Identifikátor	ytdk5s43
Kód kola	OVP MPP

Připomínkování Metropolitního plánu hl. m. Prahy

Druh subjektu		Orgán veřejné moci			
Jméno		Příjmení			
Titul před		Titul za		Datum narození	
Jméno/Název subjektu		Městská část Praha 10			
Jméno jednatele		Lucie Kučerová			
IČ	63941	ID datové schránky	irnb7wg		
Ulice	Vinohradská	Č. popisné/ č. evidenční	3218/169		
PSČ	10000	Obec	Praha 10		
Telefon	+420 267 093 429	Email	lucie.kuceroва@praha10.cz

2.16 Náměstí - OC Cíl- pokračování

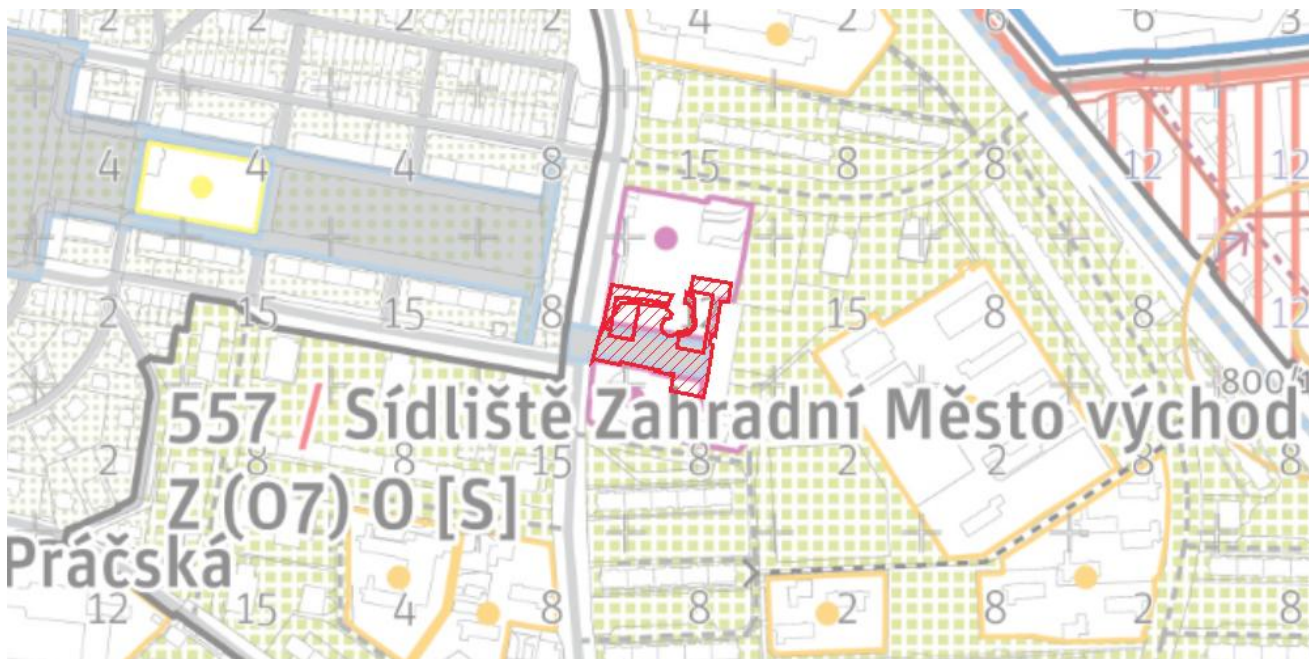
Text vyjádření: Pozitivně hodnotíme úpravu hranice komerční vybavenosti.

2.17 Náměstí - OC Květ

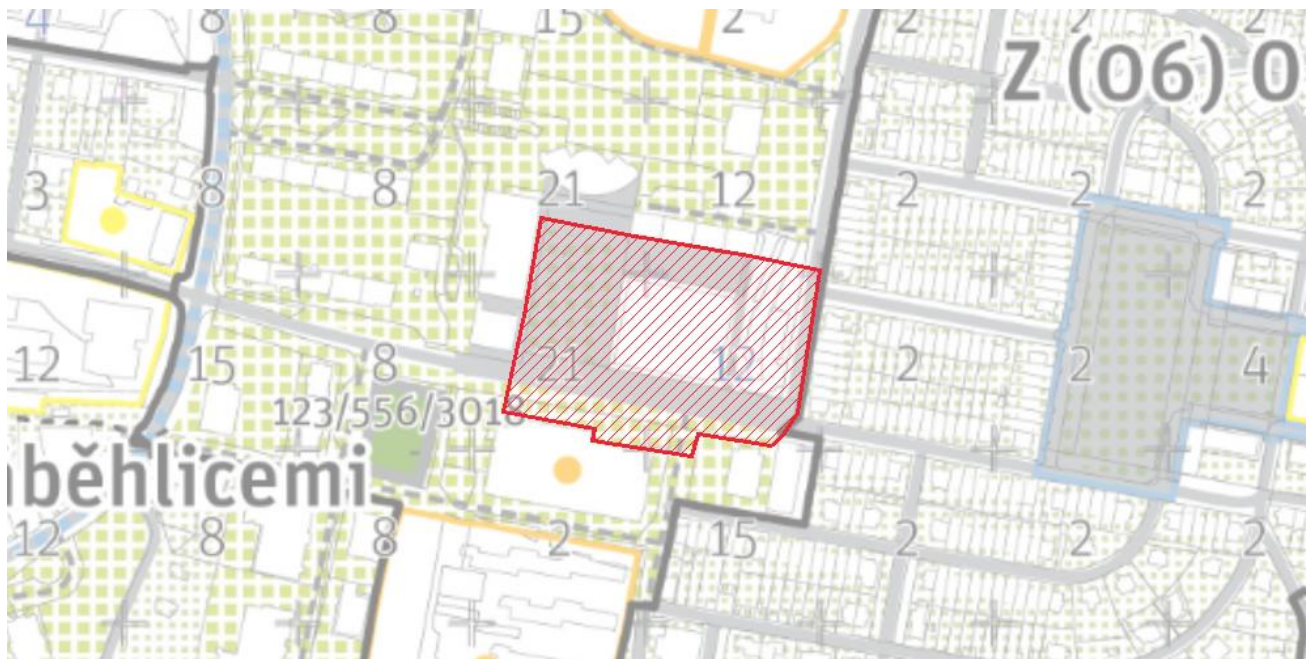
Text vyjádření:	Pozitivně hodnotíme vymezení plochy náměstí a parkově upravenou část a dále regulativy MPP v dotčeném území.
Text zdůvodnění:	Předložený stav MPP zohledňuje připravovaný projekt přestavby OC Květ, vše v souladu se základními parametry projektu dle uzavřené smlouvy o spolupráci č. 2025/KHA/1045 a smlouvy o obstarání díla 2025/KHA/1067.

2.23 Náměstí - 28. pluku x Konopišťská

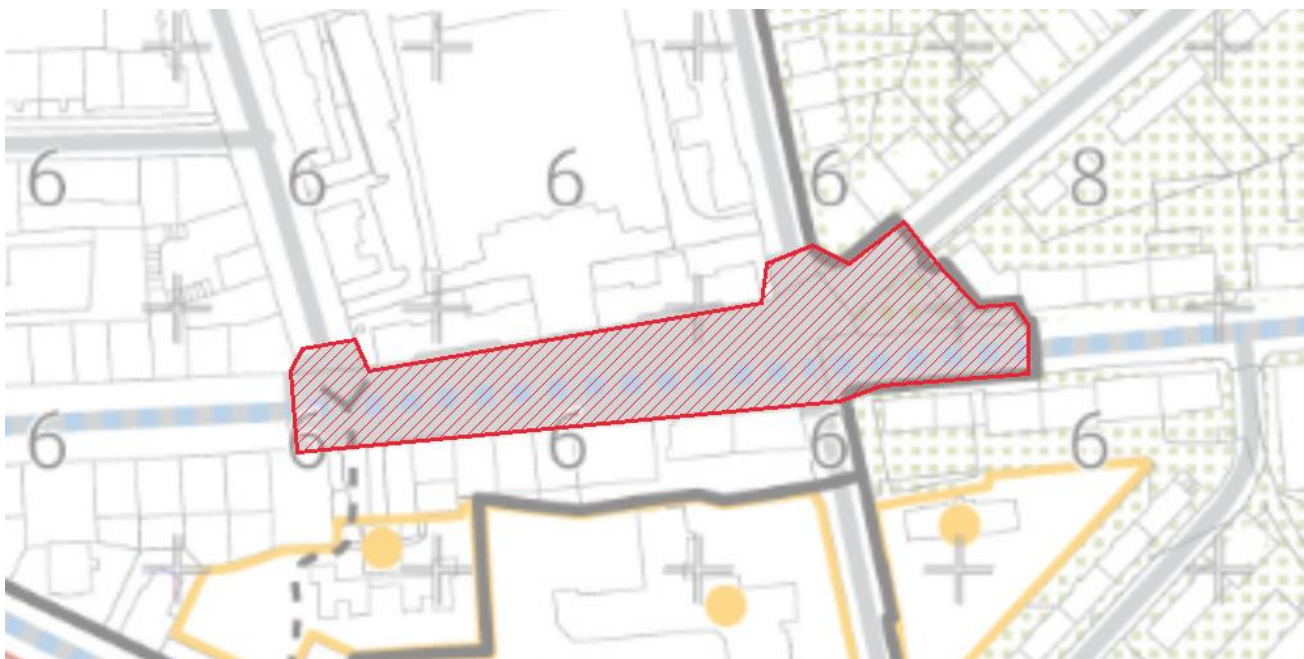
Text vyjádření: Pozitivně hodnotíme vymezení plochy náměstí s parkově upravenou částí, změnu hranic lokalit akceptujeme.

2.23 Náměstí - 28. pluku x Konopišťská - pokračování

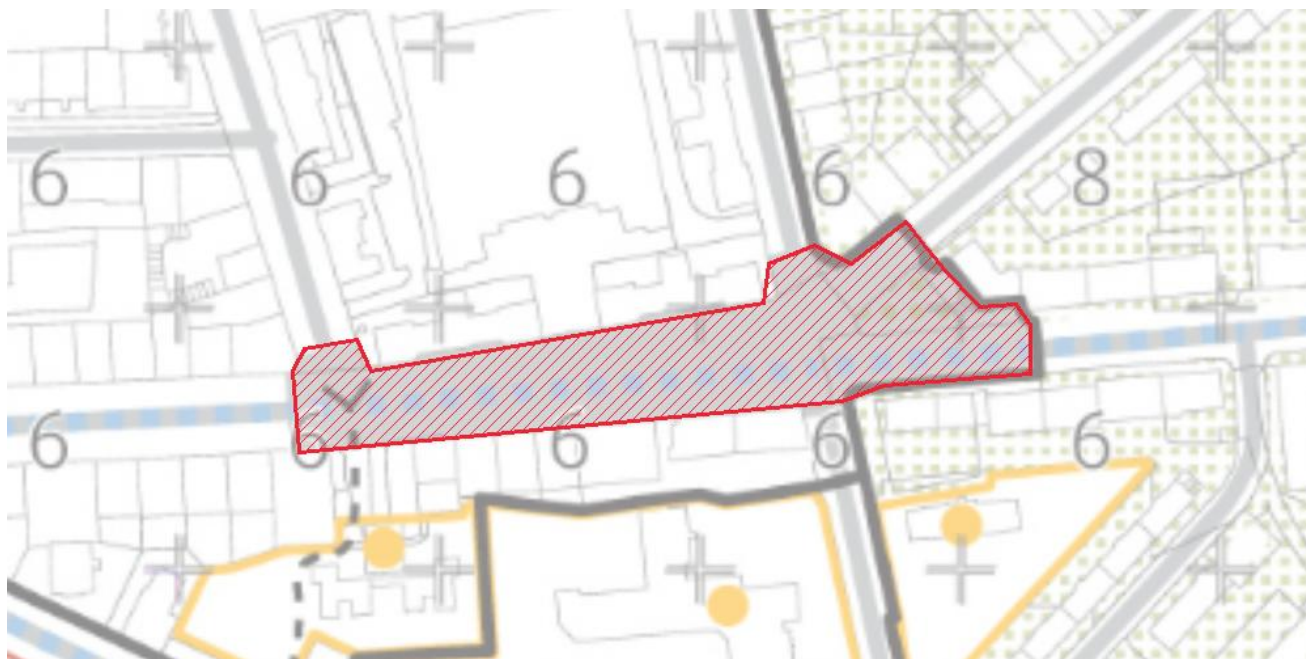
Text vyjádření: Pozitivně hodnotíme vymezení plochy náměstí s parkově upravenou částí, změnu hranic lokalit akceptujeme.

2.24 Pěší a uliční propojení - Bečvářova - Saratovská

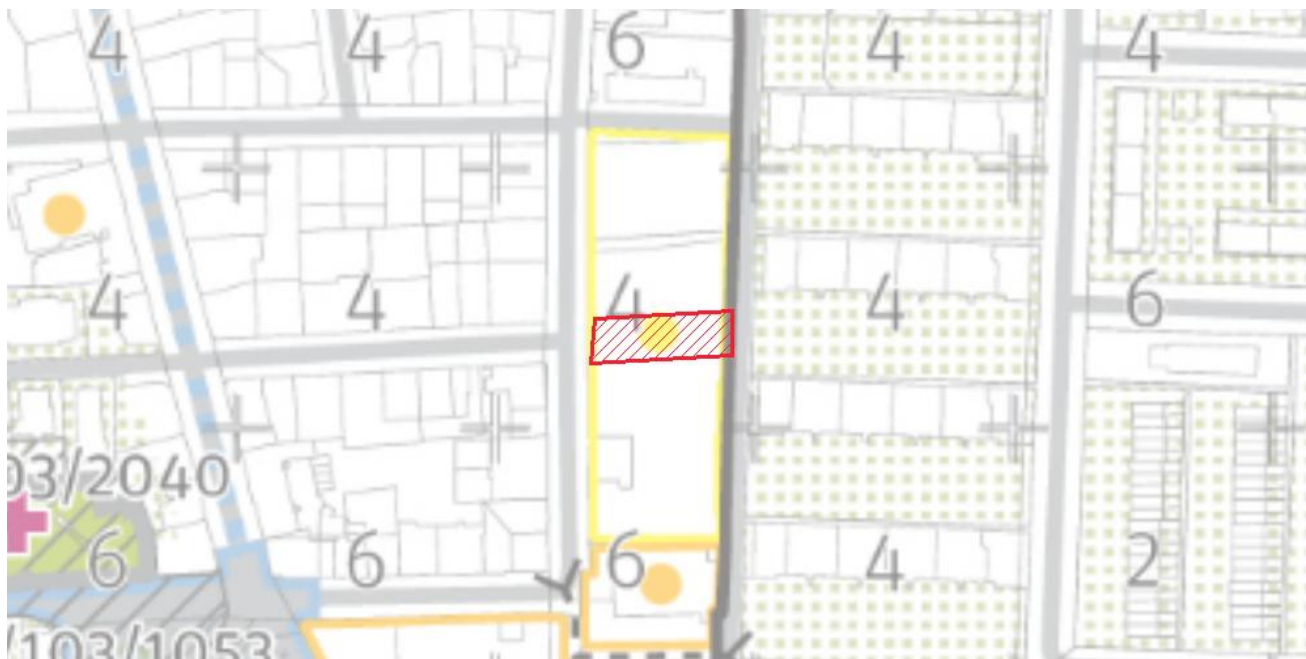
Text vyjádření: Pozitivně hodnotíme doplnění pěšího propojení dvou bodů níže při areálu ZŠ, zbývající odůvodnění akceptujeme.

2.25 Pěší propojení - areál Hamr

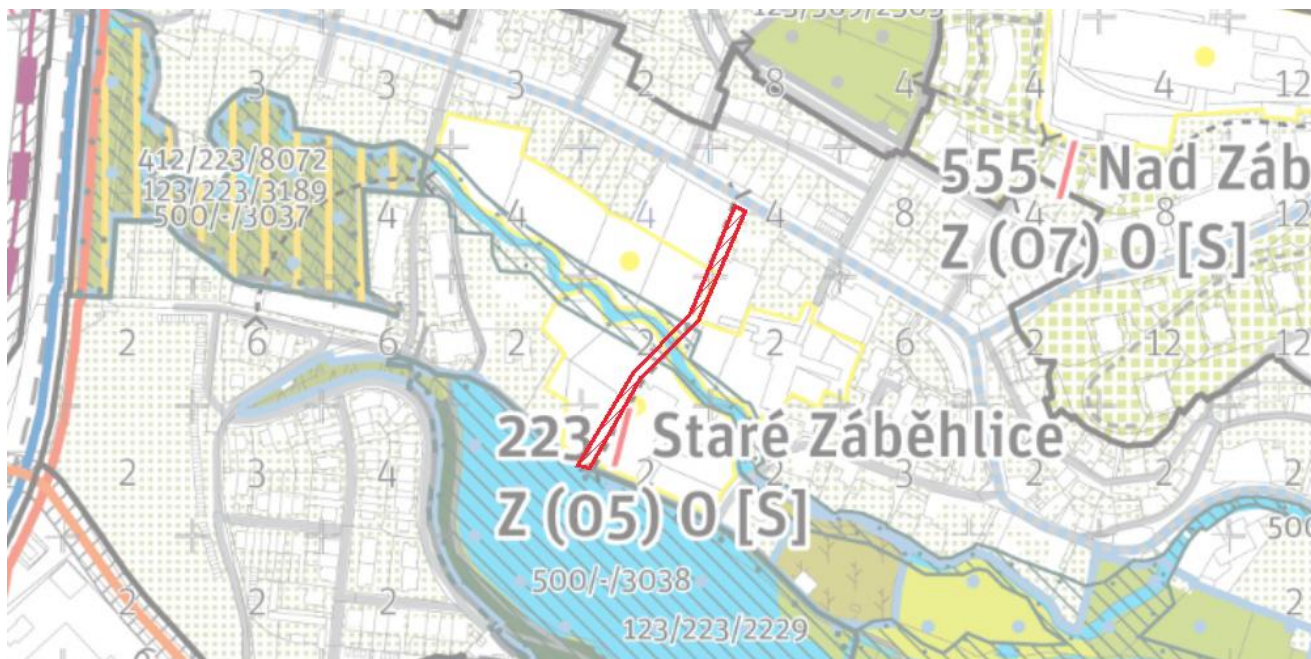
Text vyjádření: Pozitivně hodnotíme doplnění pěšího propojení dvou bodů

2.29 Pěší propojení - hrana v ohybu jižní spojky (Záběhllice)

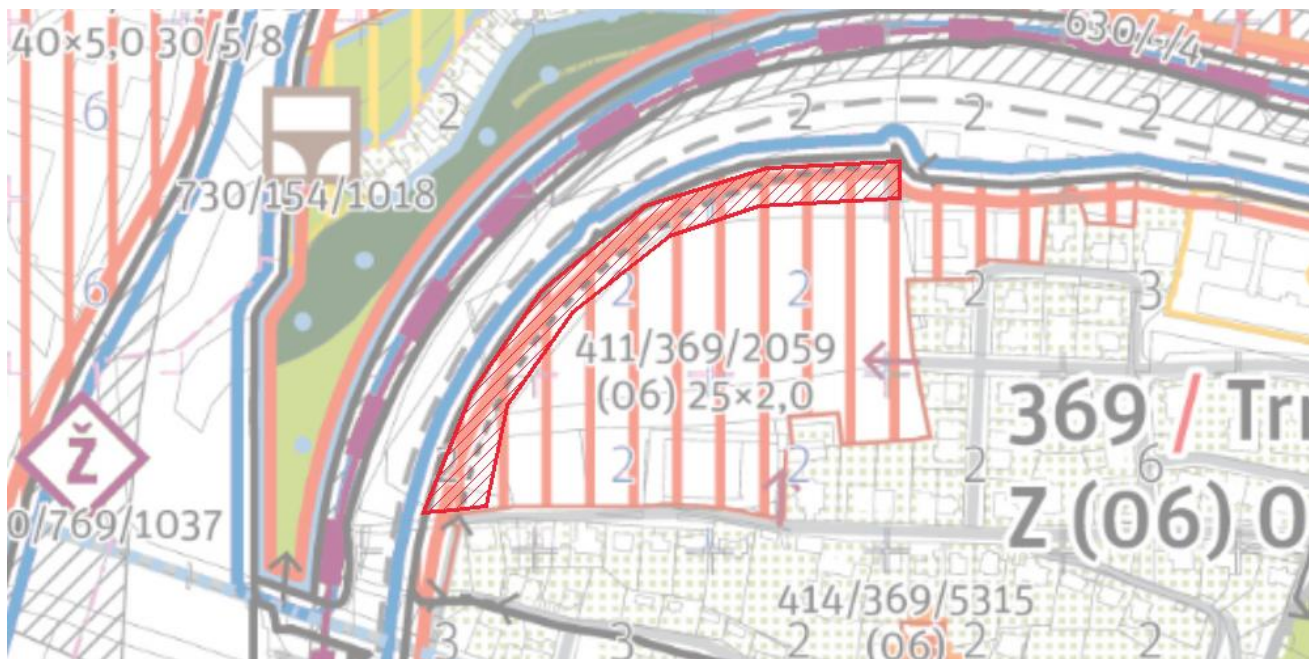
Text vyjádření: Pozitivně hodnotíme doplnění pěšího propojení dvou bodů.

2.30 Pěší propojení - Jakutská - Bajkalská

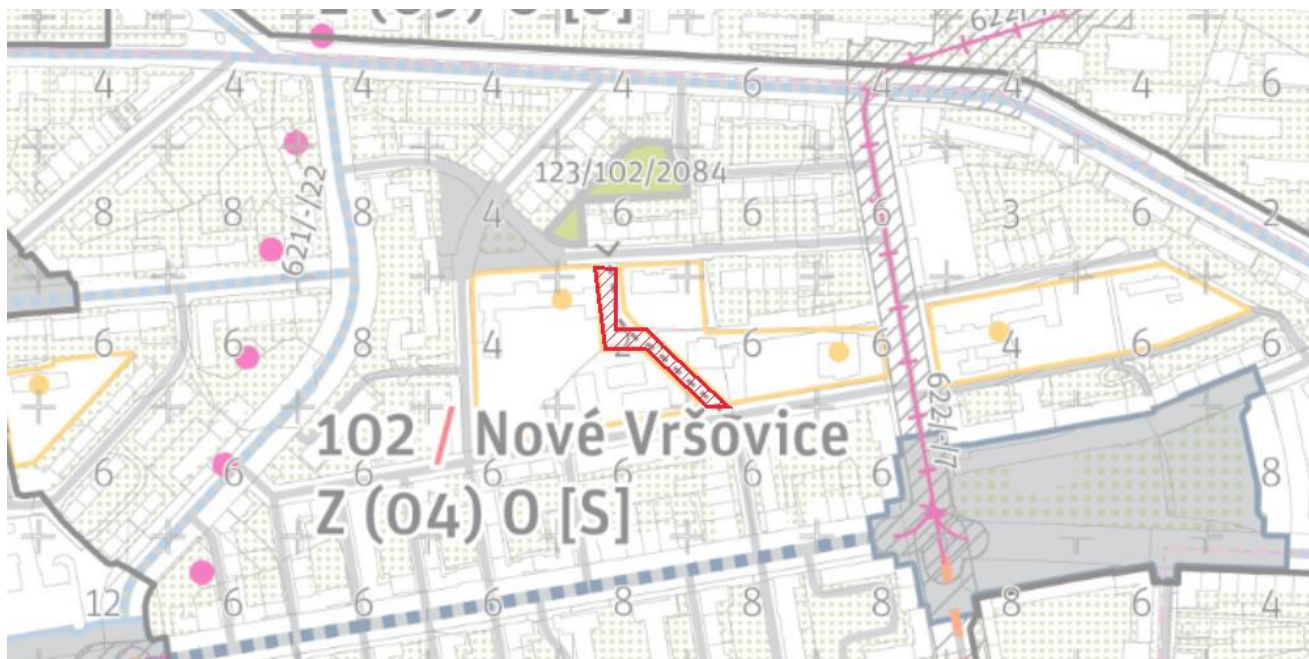
Text vyjádření: Pozitivně hodnotíme rozdělení plochy stavové občanské vybavenosti na dvě plochy.

2.30 Pěší propojení - Jakutská - Bajkalská - pokračování

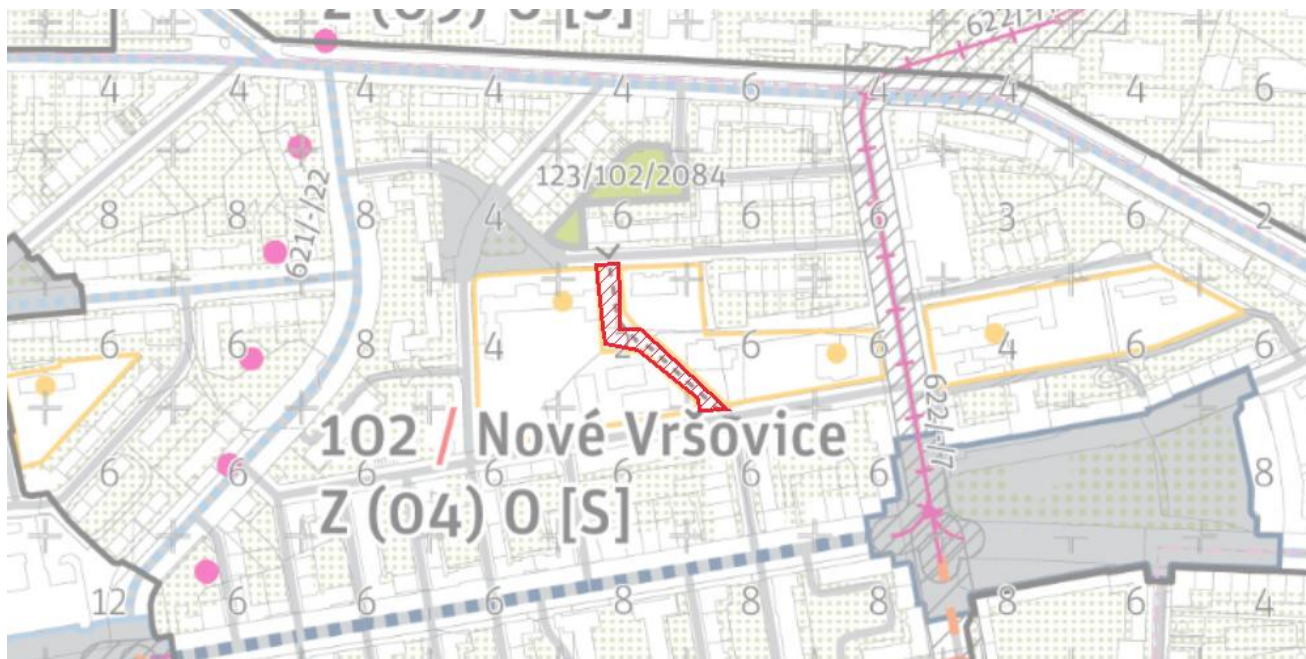
Text vyjádření: Pozitivně hodnotíme doplnění pěšího propojení dvou bodů.

2.36 Pěší propojení - pod MŠ logopedická

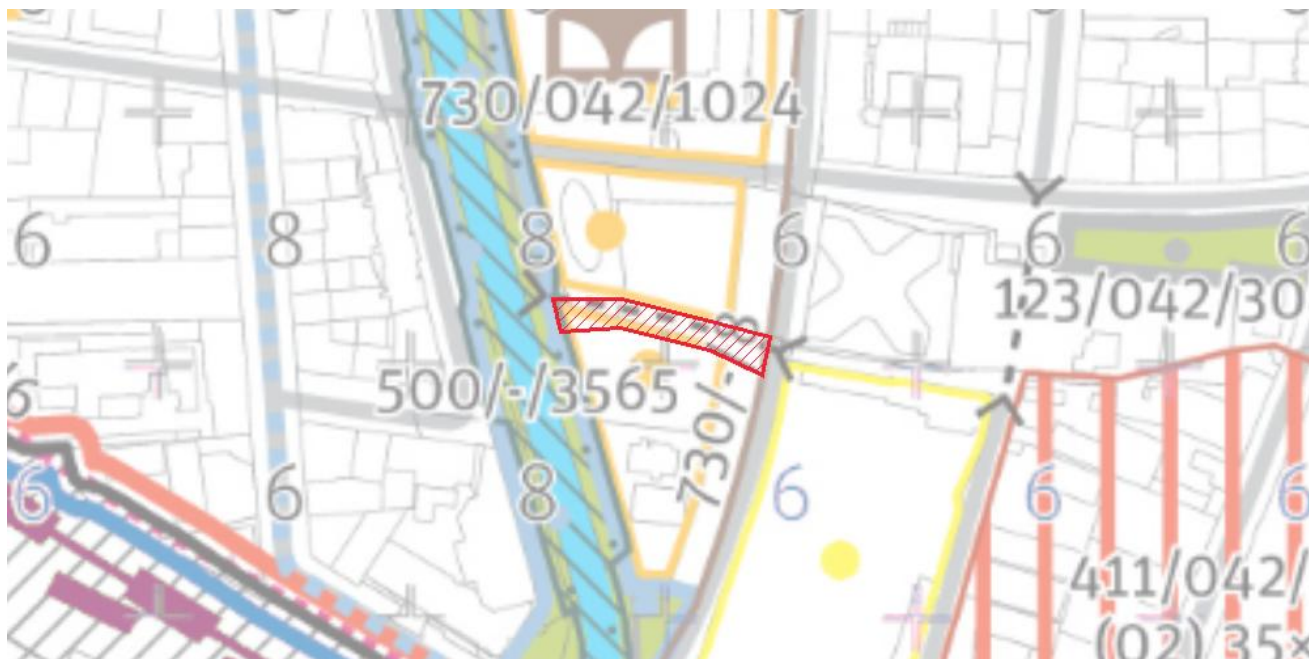
Text vyjádření: Pozitivně hodnotíme doplnění pěšího propojení a související rozdělení plochy areálu vybavenosti.

2.37 Pěší propojení - Práčská - Botič

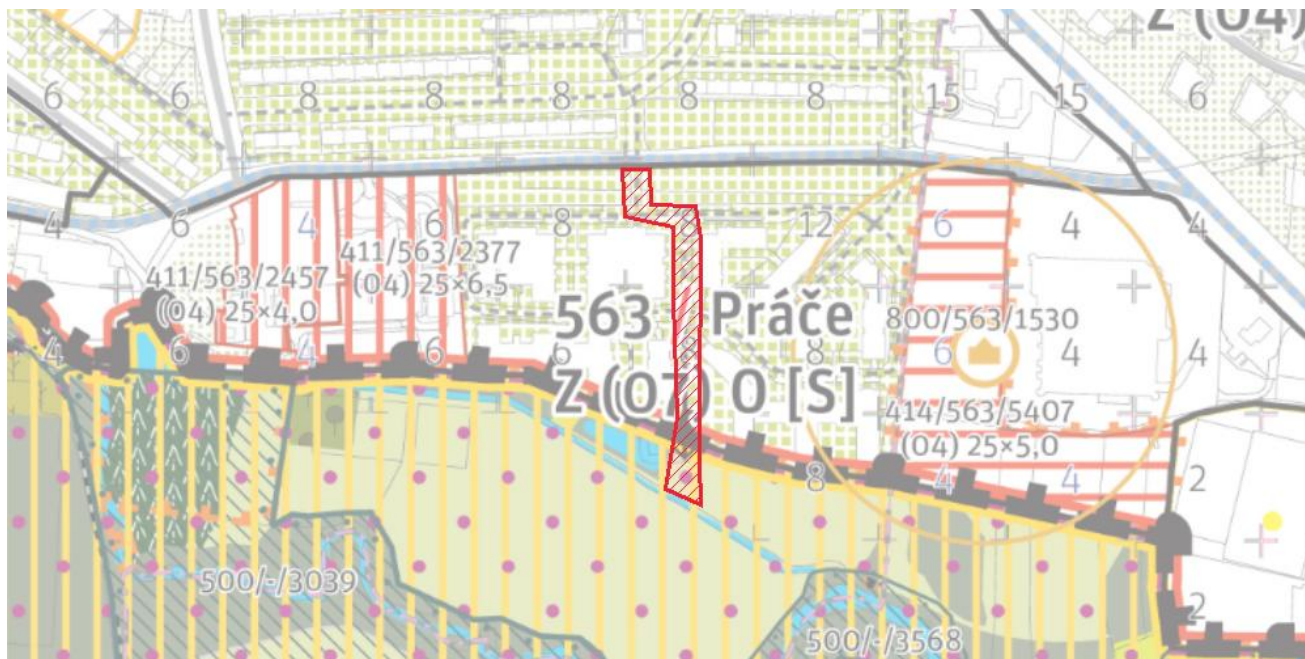
Text vyjádření: Pozitivně hodnotíme doplnění pěšího napojení, zbývající odůvodnění akceptujeme.

2.43 Pěší propojení - Sportovní - Botič - Sámova

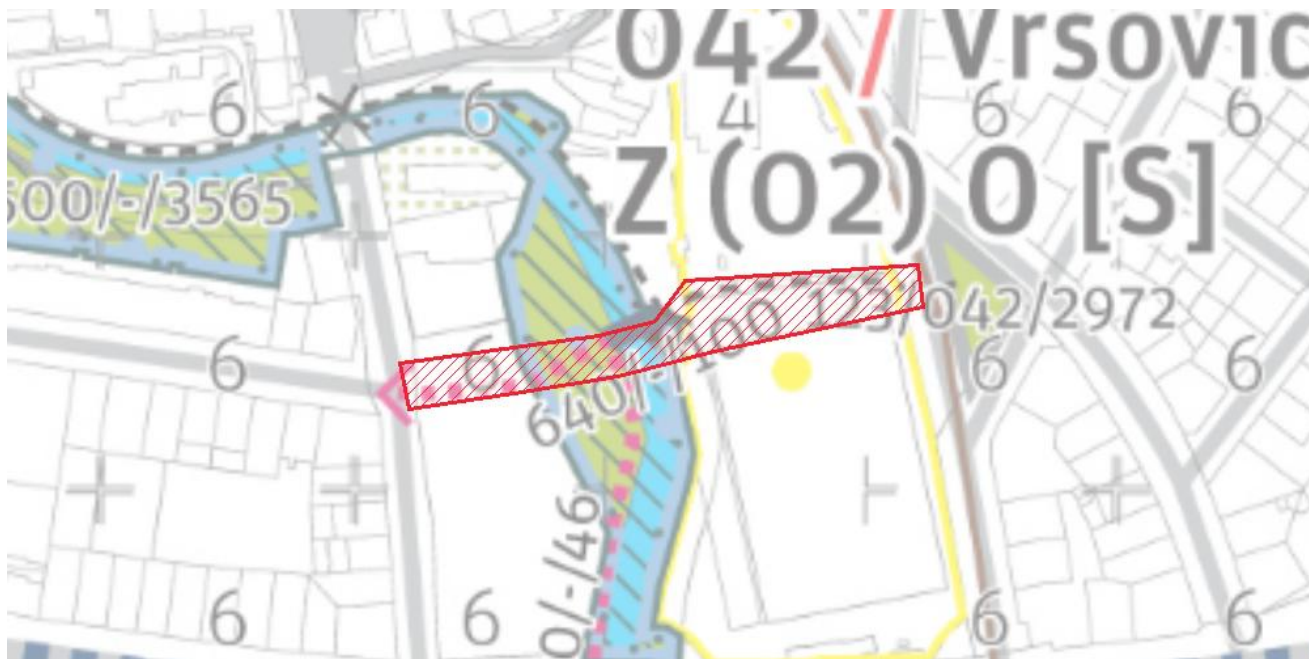
Text vyjádření: Pozitivně hodnotíme doplnění pěšího propojení, zbývající odůvodnění akceptujeme.
